Der Vorentwurf zur Erschließung eines interkommunalen Gewerbegebietes in Süderbrarup stellt Grundstücke, Erschließungsstraßen, Flächen für die Regenwasserrückhaltung sowie Knicks und Gewässer dar. Folgende Hinweise aus landschaftsplanerischer, naturschutzfachlicher und naturschutzrechtlicher Sicht sollten im weiteren Verfahren beachtet werden:

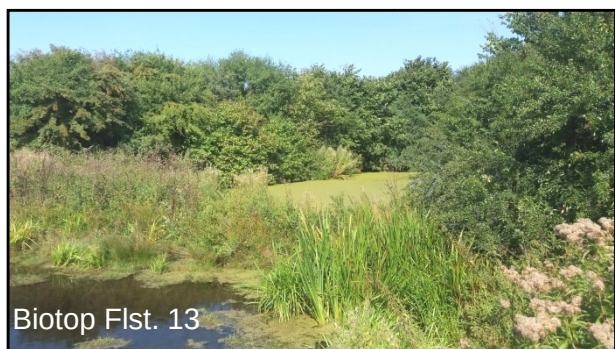
Ziel der Bauleitplanung sollte es sein, die Knicks innerhalb des Gewerbegebietes als geschützte Biotope zu erhalten und mit unbebauten Randstreifen als Schutzzone auszuweisen. Darüber hinaus sollten die Baugrenzen für die hochbaulich genutzten Flächen einen genügend großen Abstand zum Knick einhalten, um die Entwicklung der Gehölze auf den Knicks nicht zu beeinträchtigen (z.B. Schattenwurf bei höheren Gebäuden).

Die vorhandenen Knicks sind stellenweise mit Straßendurchbrüchen zu versehen. Diese Eingriffe lassen sich für die Erschließung der Flächen nicht vermeiden und sind auszugleichen.

Bezüglich des auf Flst. 13 vorhandenen Biotops bietet sich eine Biotopverbindung im Zusammenhang mit dem südlich verlaufenden Knick an. Dieser schafft einen Biotopverbund von Westen nach Osten und schließt gleichzeitig an das östlich des Planbereichs gelegene, von Gehölzen bestimmte Biotop (Flst 95 der Flur 7) an. Bei ausreichender Breite des Verbundstreifens (ca. 10 m Breite bestehend aus ca. 3 m breitem Knick und Schutzgrünstreifen von ca. 3,5 m nördlich und südlich des Knicks) wäre ein solcher Biotopverbund zu schaffen.

Eine weitere wichtige Biotopverbundlinie verläuft östlich des Planbereichs zwischen dem genannten gehölzbetonten Biotop auf dem Flurstück 95 und der südlich verlaufenden „Westenstraße“. Entlang der östlichen Planbereichsgrenze des vorgesehenen Gewerbegebietes verläuft ein Vorfluter, der an seinem westlichen Ufer einen Streifen aus Weiden als Uferbewuchs aufweist. Zum Er-

halt dieses Uferbewuchses sollte ein Schutzstreifen von mind. 3,50 m Breite erhalten bleiben. Östlich des Vorfluters liegt eine schmale, sich nach Süden aufweitende Grünlandfläche (Flst. 13 der Flur 7), die einen talartigen Charakter aufweist. Das Gelände steigt vom Grünland nach Westen und nach Osten leicht an. Zur weiter östlich bereits vorhandenen Gewerbefläche ist ein Knick bzw. Böschungsbewuchs vorhanden.

Diese Grünlandfläche bietet sich zusammen mit dem Vorfluter als breitere Biotopverbundachse in Richtung Süden an. Die Breite sollte von Norden nach Süden ca. 20 m entlang des Vorfluters aufweisen. Die weiter östlich gelegene Gewerbefläche könnte bis an diesen Streifen ausgedehnt werden, wenn sie nachhaltig durch einen stabilen Knick zum Biotopverbund hin abgegrenzt wird.
